Technical Bulletin

Spanprocedure voor PSA 2.2 HDI motoren

GATES REFERENTIE :	5558XS/K015558XS/K025558XS/KP15558XS/ KP25558XS	
MERK :	CITROEN, FIAT, LANCIA, PEUGEOT	
MODEL :	C5, C8, Ulysse, Phedra, 406, 607, 807	
MOTOR :	2.2 D	
MOTOR CODE :	DW12TED4, 4H01, 4HW

Fig. 2

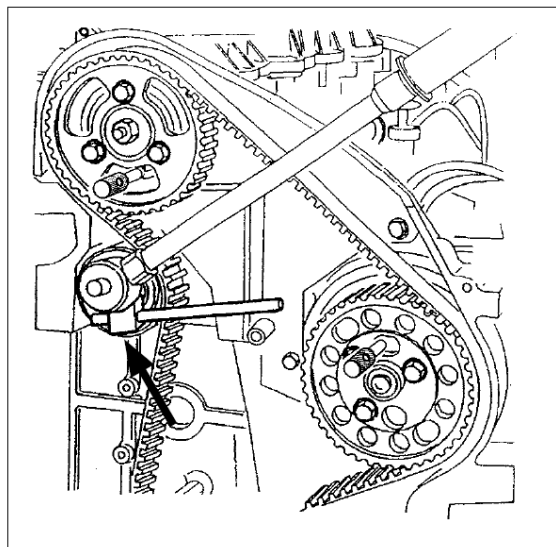
- Dit gereedschap is nodig om de spanner te verdraaien en op zijn plaats te houden terwijl men de centrale bout vastdraait (25Nm) (Fig.2).

Fig. 3

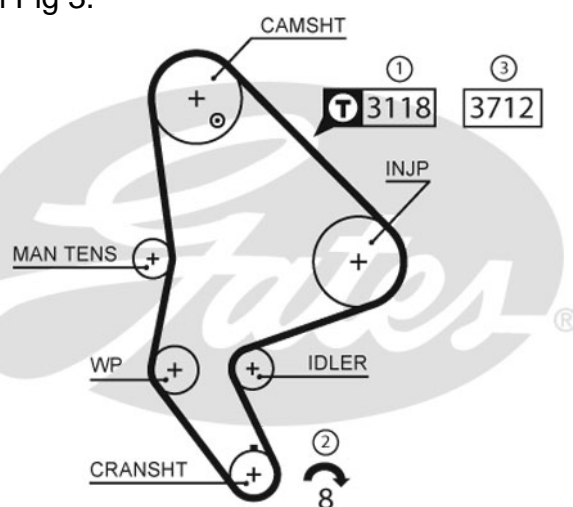
- ① - Allereerst moet de riem geplaatst worden aan een hoger dan normale spanning (overspanning). De spanning wordt gemeten met de Gates STT-1 spanningstester in de span tussen de nokkenas en de injectiepomp. Geef code 3118 in.
- ② - De krukas moet daarna 8 omwentelingen maken, in wijzerzin.
- ③ - De spanning wordt nu aangepast aan het uiteindelijke niveau, de waarde moet terug bevestigd worden door de STT-1 spanningstester. Geef code 3712 in.

Deze werkwijze wordt weergegeven op de PowerGrip[®] Kit en op het label op de doos zoals in Fig 3.
